Saatja: Priit Põldmäe <Priit.Poldmae@rae.ee>
Saatmisaeg: 18. november 2015. a. 16:44
Adressaat: 'Siim Orav'
Koopia: kadri.randoja@rae.ee
Teema: RE: Bensiiinijaama tee piirkonna eskiis

Subject: Bensiniijaama tee piirkonna eskiis

Lisasime tööplaani ja tellime järgmisel aastal (esimeses pooles) eskiislahenduse Bensiniijaama piirkonna liikluslahenduse täpsustamiseks.

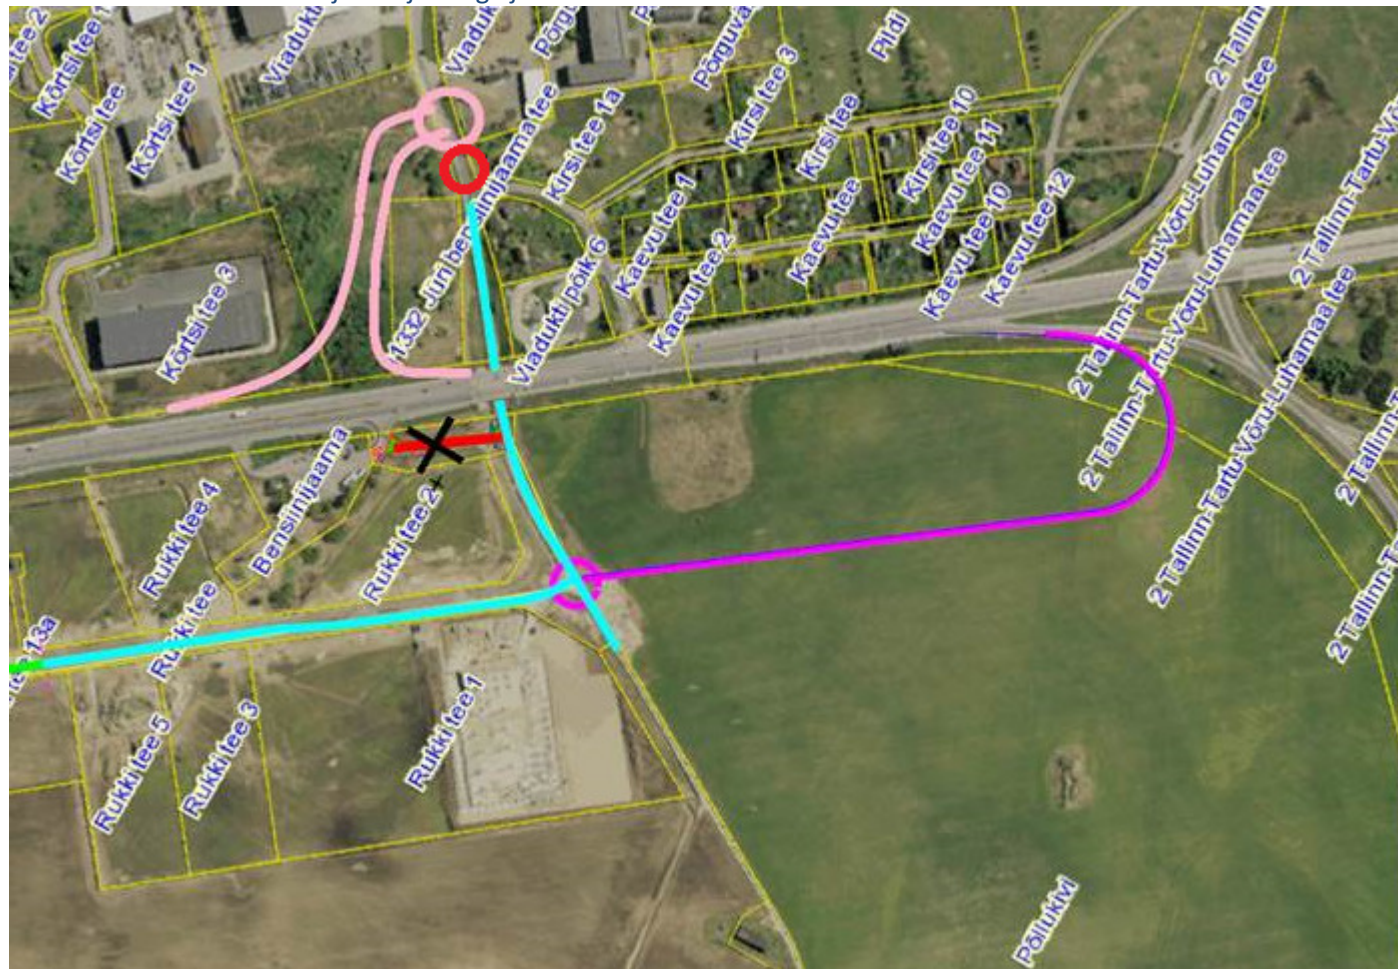
Väga hea! Meie ettepanek oleks ring natsa allpoole kus meie enda maa ja realiseerimine lihtsam. Tegin asukoha punaseks.

Kas eskiis tuleb ka roheline ja lilla joonega joonistatud teedele?

Täna ettepaneku eest, võtame selle arvesse. Lõplik lahend selgub eskiisi koostamise käigus ning oluline on nii teede projekteerimise normid kui ka realiseerimise võimalikkus. Eskiisiga ei määrata teede omanikku ega väljaehitajat, jätame need eraldi teemaks.

Rukki tee on täna planeeritud ning selle võtame aluseks. Lilla joon on samuti hankes.

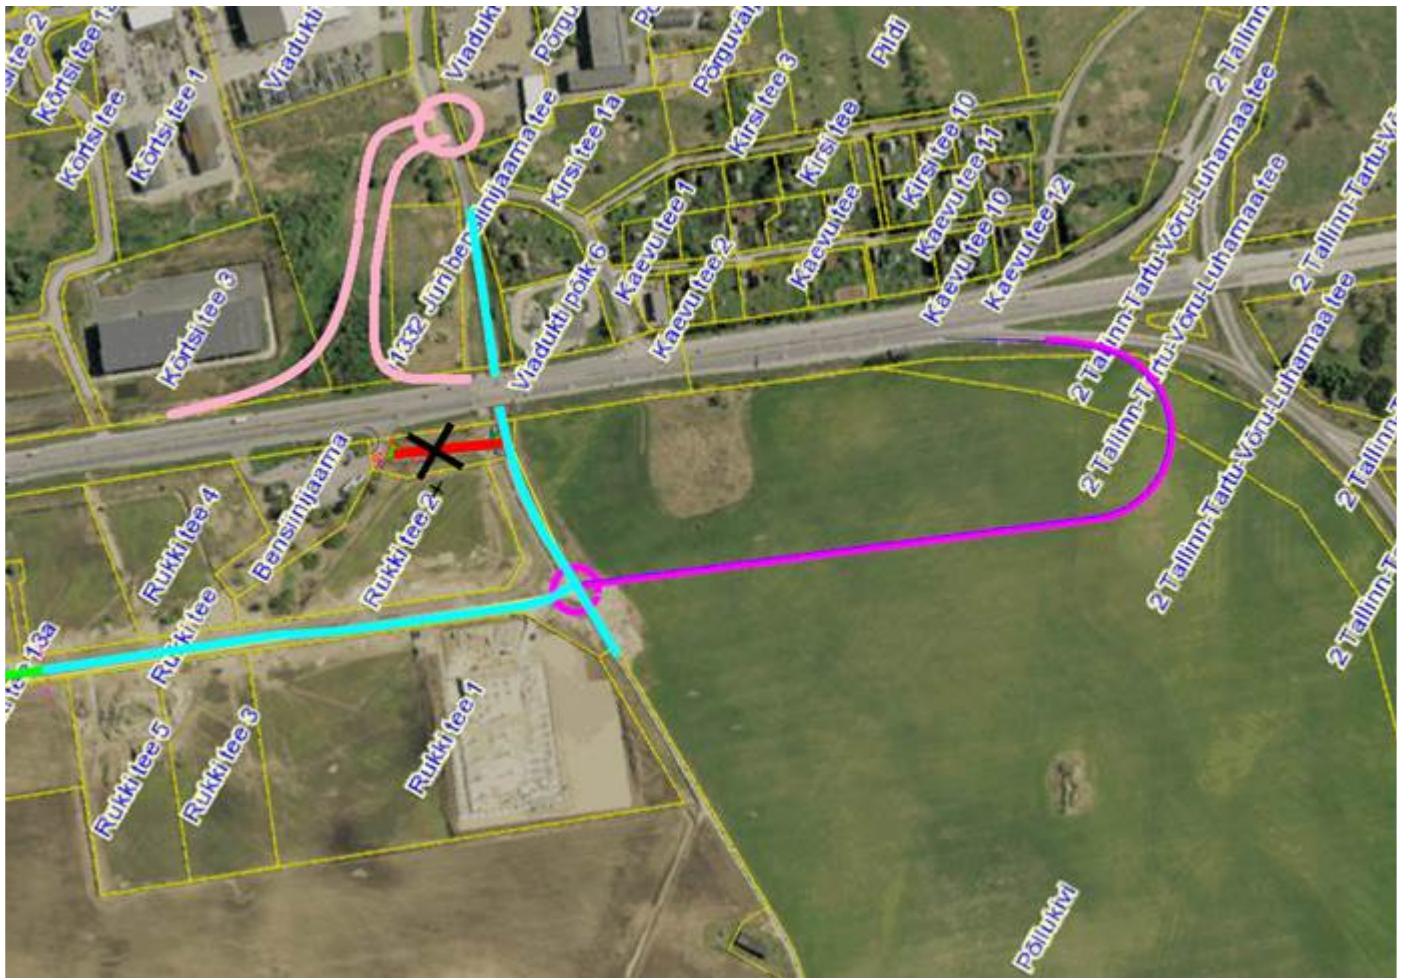
Tõenäoliselt ei ole võimalik skeemil roosaga näidatud mahasõidu rampi ära mahutada, kuid see võimalikkus lahendatakse eskiisi käigus.
